# **Niederschrift über die Sitzung des Ortsgemeinderates der Ortsgemeinde Macken**

**Bauleitplanung der Ortsgemeinde Macken: Beratung und Beschlussfassung  
zur 2. Änderung des Bebauungsplans „Im Feenwalde“;**

## 2. Änderung des Bebauungsplans „Im Feenwalde“

### WÜRDIGUNG

**Planzeichnung der 2. Änderung des Bebauungsplans „Im Feenwalde“ (Verfahren: §§ 3(2), 4(2) BauGB i.V.m. § 13a BauGB)**

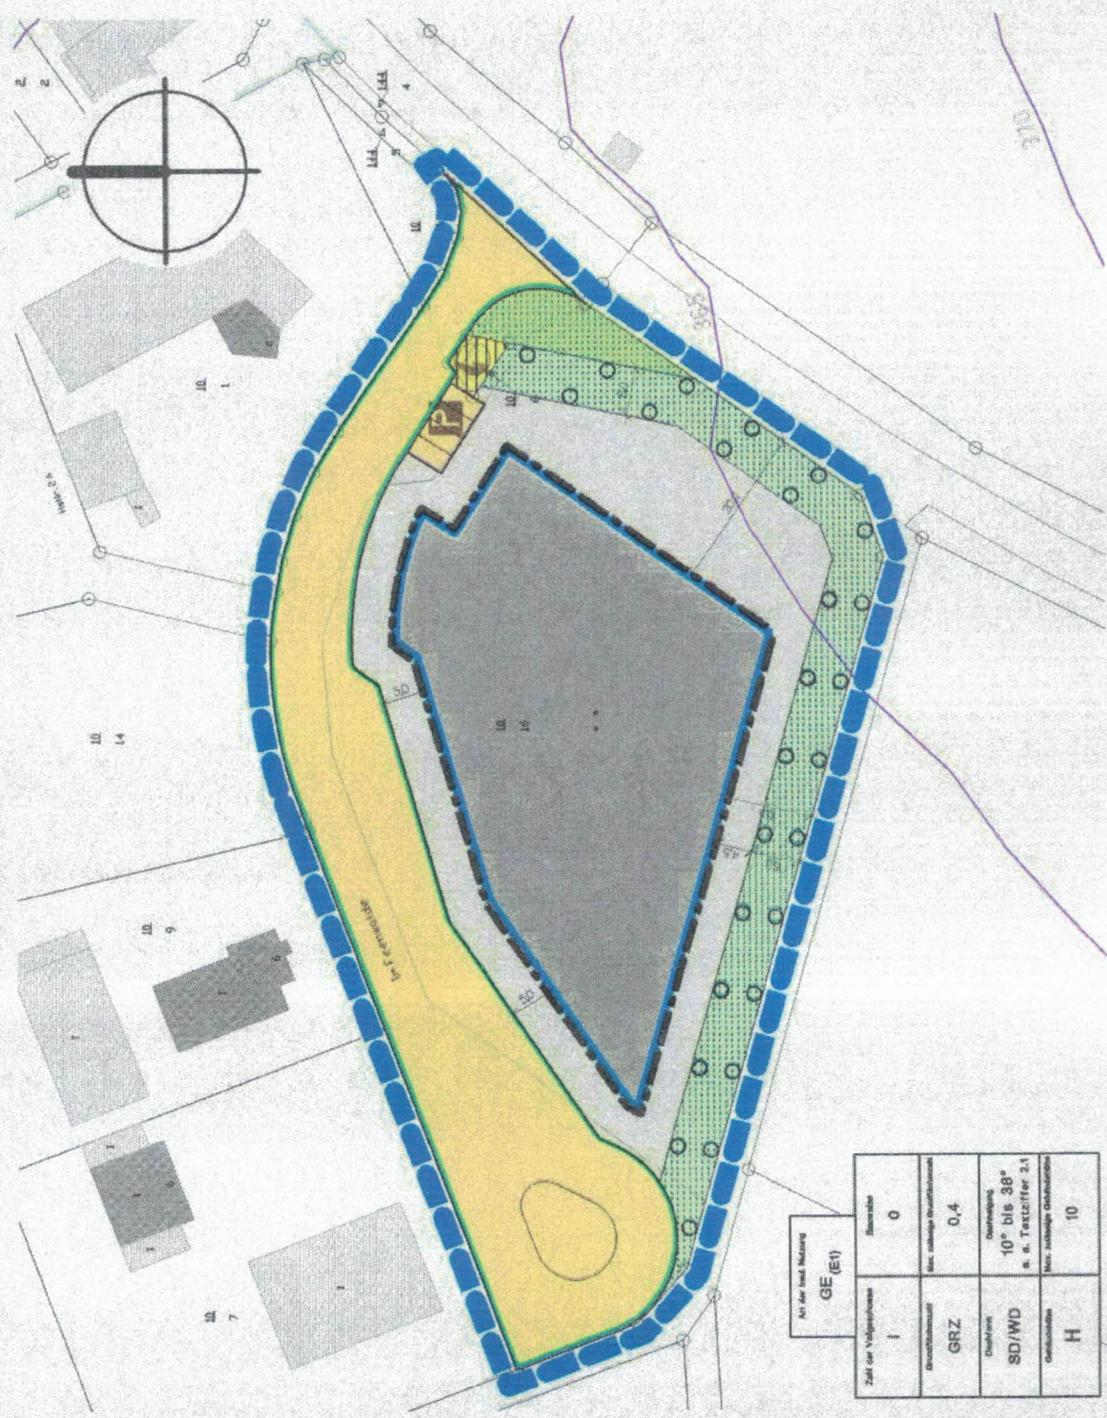
Da sich das Vorhaben teilweise im Zuge der freien Strecke der L 205 befindet, ist die Bauverbotszone von 20 m zum befestigten Fahrbahnrand gem. § 22 Landesstraßengesetz (LStrG) von Hochbauten freizuhalten. Alle weiteren baulichen Anlagen müssen einen Abstand von mind. 5 m zum befestigten Fahrbahnrand der L 205 einhalten.

Anhand der Bemaßung des Abstandes zwischen überbaubarer Fläche und Straßenverkehrsfläche wird ersichtlich, dass die Bauverbotszone in der vorliegenden Planung bereits berücksichtigt wurde. Ergänzend kann eine Linie mit dem Kürzel „BVZ“ zur Verdeutlichung in die Planzeichnung aufgenommen werden. Zudem wird nachfolgender Hinweis zur Bauverbotszone in die Planunterlagen aufgenommen:

**,Bauverbotszone: Hochbauten sind innerhalb der festgesetzten 20,0 m tiefen Bauverbotszone entlang der Landesstraße L 205 unzulässig. Alle weiteren baulichen Anlagen müssen einen Abstand von mind. 5 m zum befestigten Fahrbahnrand der L 205 einhalten.“**

Lageplan

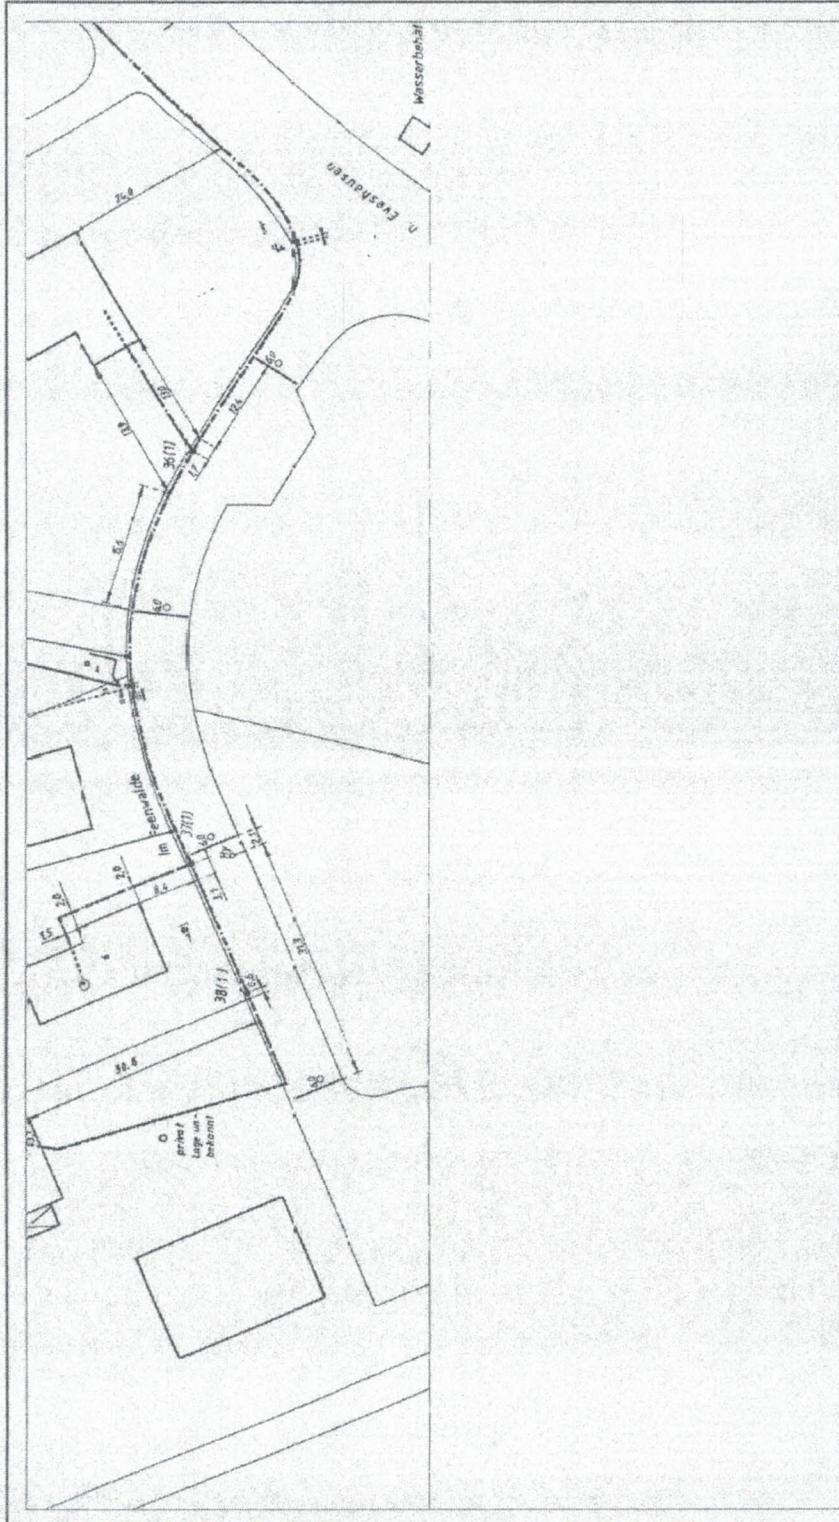
Im Planbereich/in den Planbereichen befinden sich Telekommunikationslinien der Telekom, die aus dem beigefügten Plan/den beigefügten Plänen ersichtlich sind. Es kann sich dabei teilweise um mehrzügige Kabelformstein-, Schutzrohr- bzw. Erdkabelanlagen handeln. Unsere unterirdischen Kabelanlagen wurden im Ortsbereich in einer Regeltiefe von 0,6 m und außerhalb des Ortsbereiches in einer Regeltiefe von 0,8 m verlegt. Wir weisen darauf hin, daß die Gültigkeit dieser Pläne auf einen Zeitraum von 30 Tagen ab dem im Schriftfeld des Planes angegebenen Datum begrenzt ist. Aktuelle Pläne erhalten Sie über unsere Planauskunft:

Es wird zur Kenntnis genommen, dass sich im Planbereich Telekommunikationslinien und möglicherweise Bleimantelkabel befinden. Gemäß beiliegendem Lagerplan befinden sich die Leitungsverläufe jedoch lediglich im Bereich der bestehenden und weiterhin als solche zeichnerisch festgesetzten Straßenvorkehrsfläche. Für die verbindliche Bauleitplanung ergibt sich somit kein Planänderungsbedarf.
